改善箇所説明図 ②

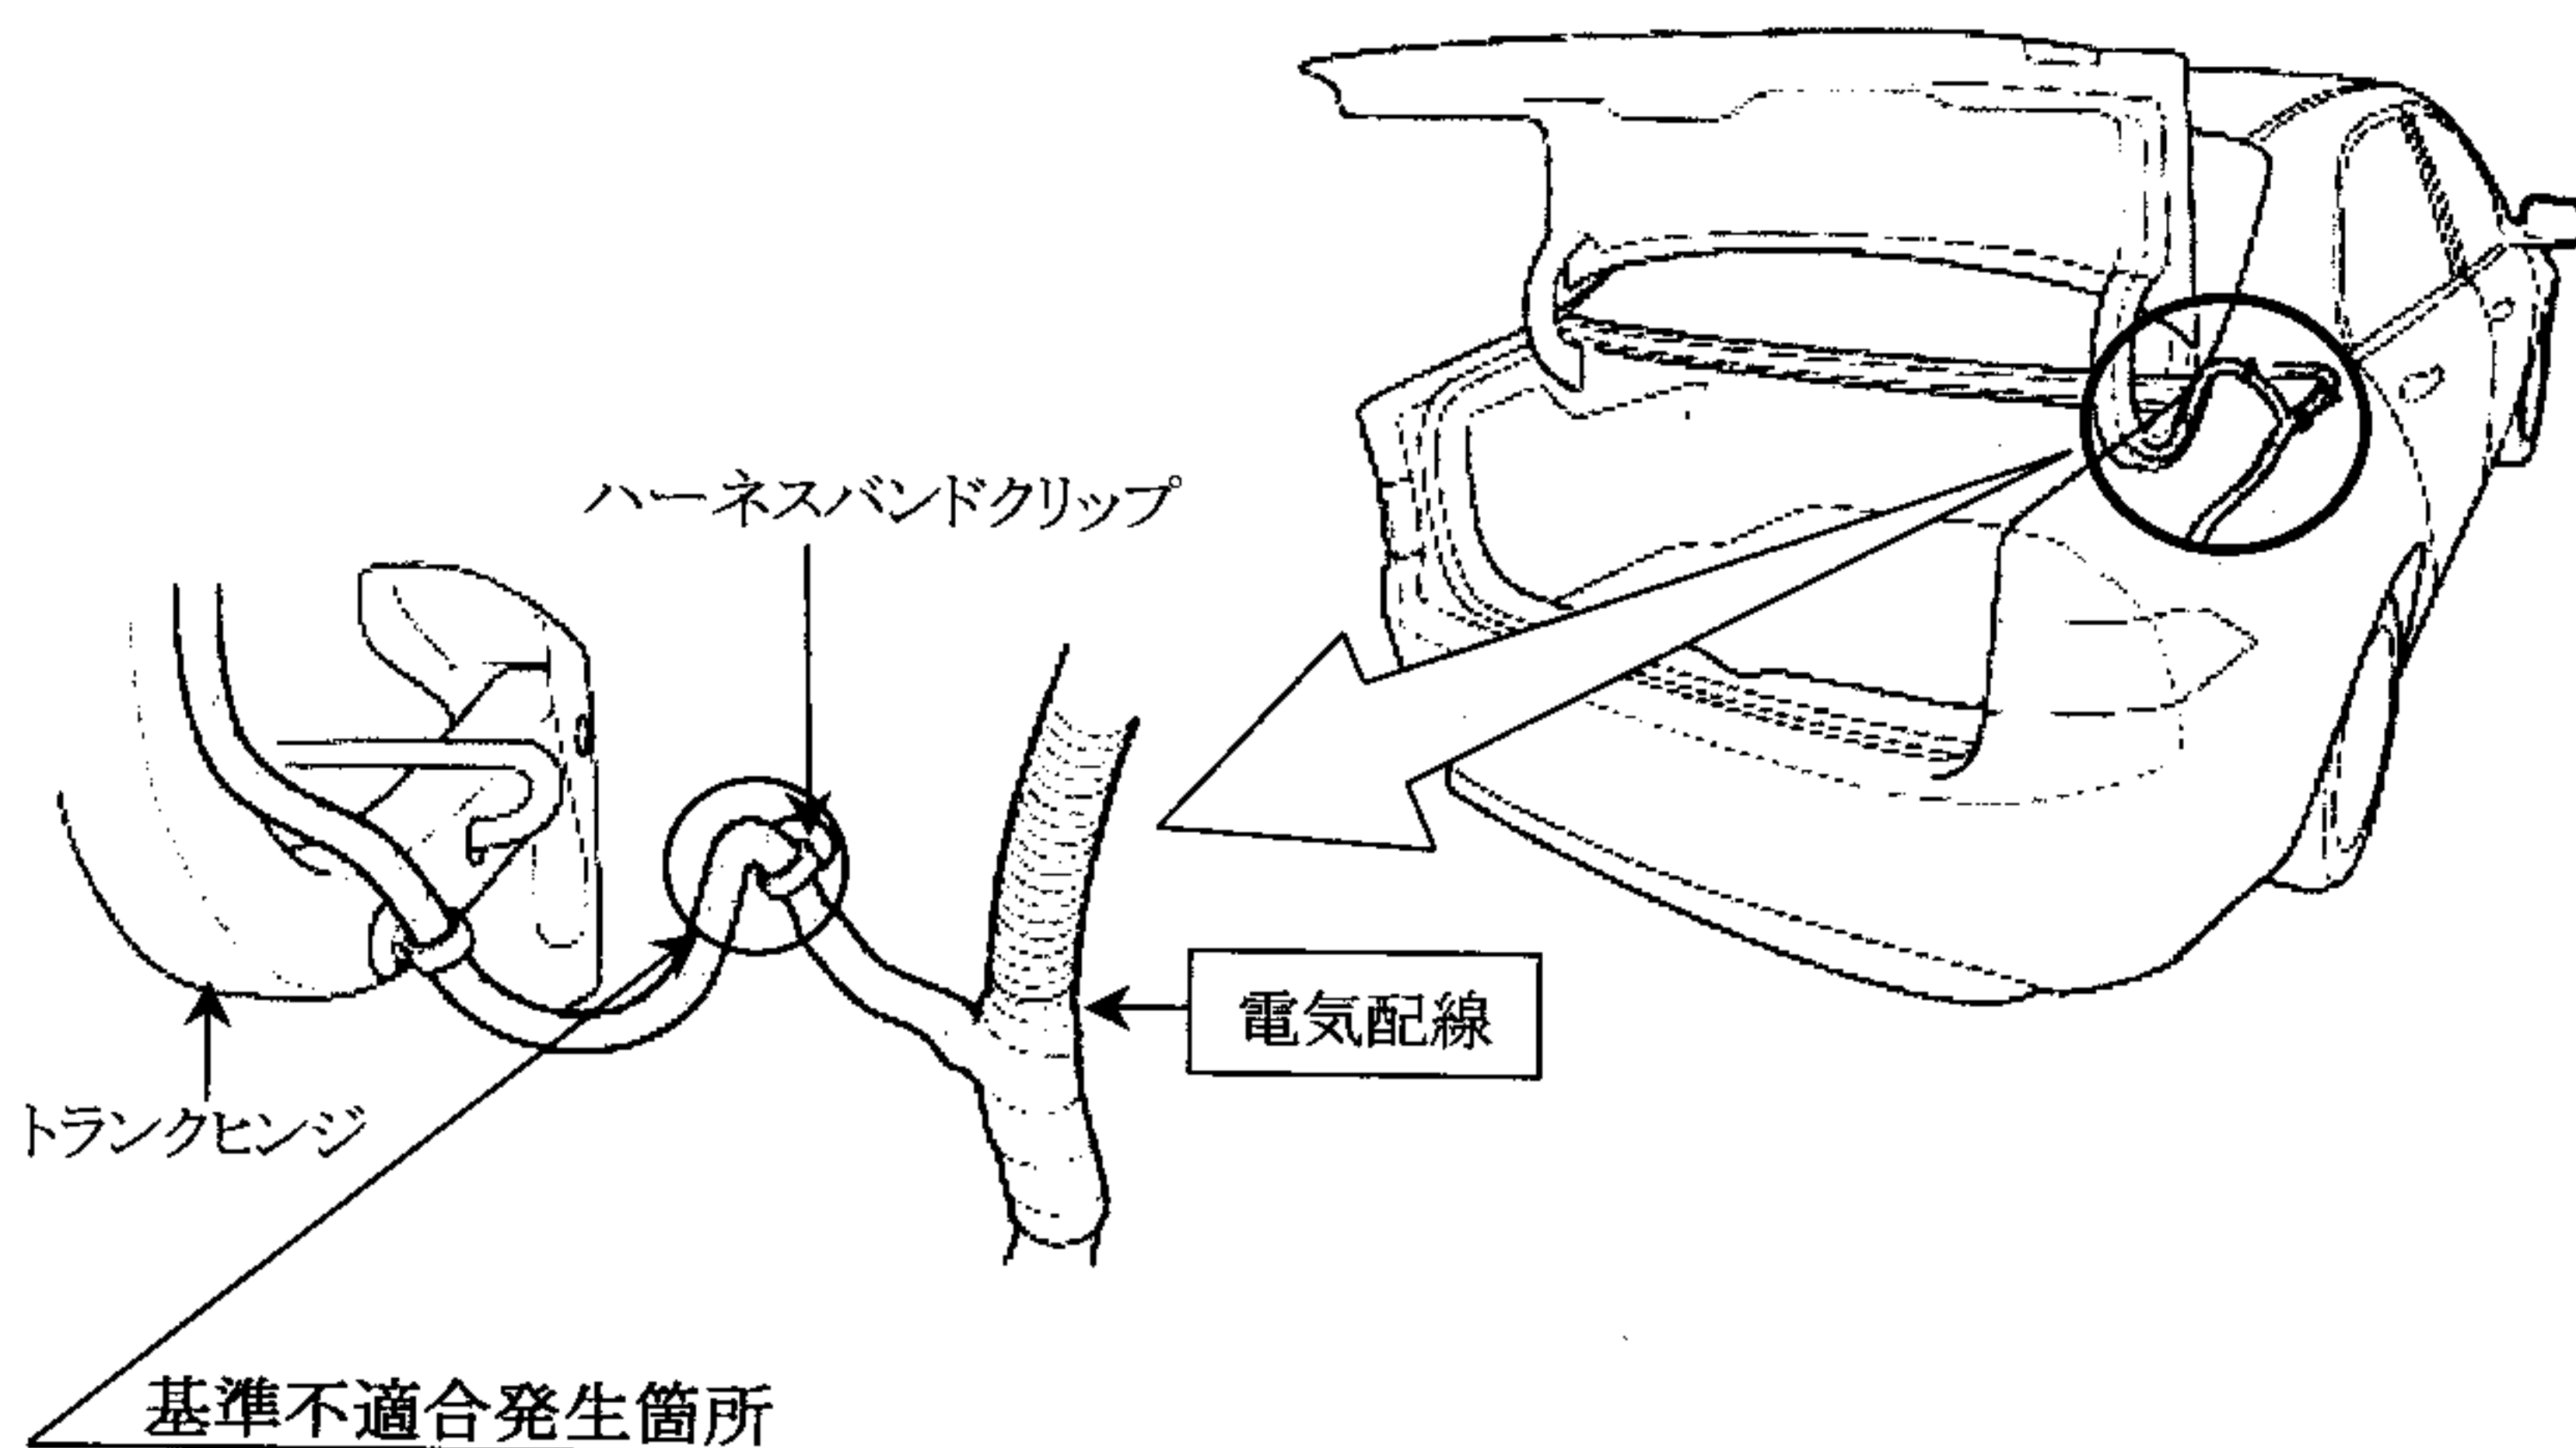
トランク内に取付けている電気配線の保護方法が不適切なため、電気配線を車体へ留めるハーネスバンドクリップ部で屈曲が強くなり、トランクリッド開閉の繰り返しにより電気配線の保護テーピングが損傷するものがある。そのため、そのまま使用を続けると、配線の芯線が断線し、番号灯や後退灯、および尾灯が点灯しなくなるおそれがある。

全車両、電気配線のハーネスバンドクリップ部の保護テーピング状態を点検し、テーピングに損傷があるものは当該電気配線を対策品と交換する。また、配線に損傷がないものは樹脂製の保護チューブを追加する。

改善前	改善後
電気配線 (テーピング)	保護チューブ (追加) 電気配線

識別：トランク内、トーションバー取付けブラケットに黄色ペイントを塗布する。
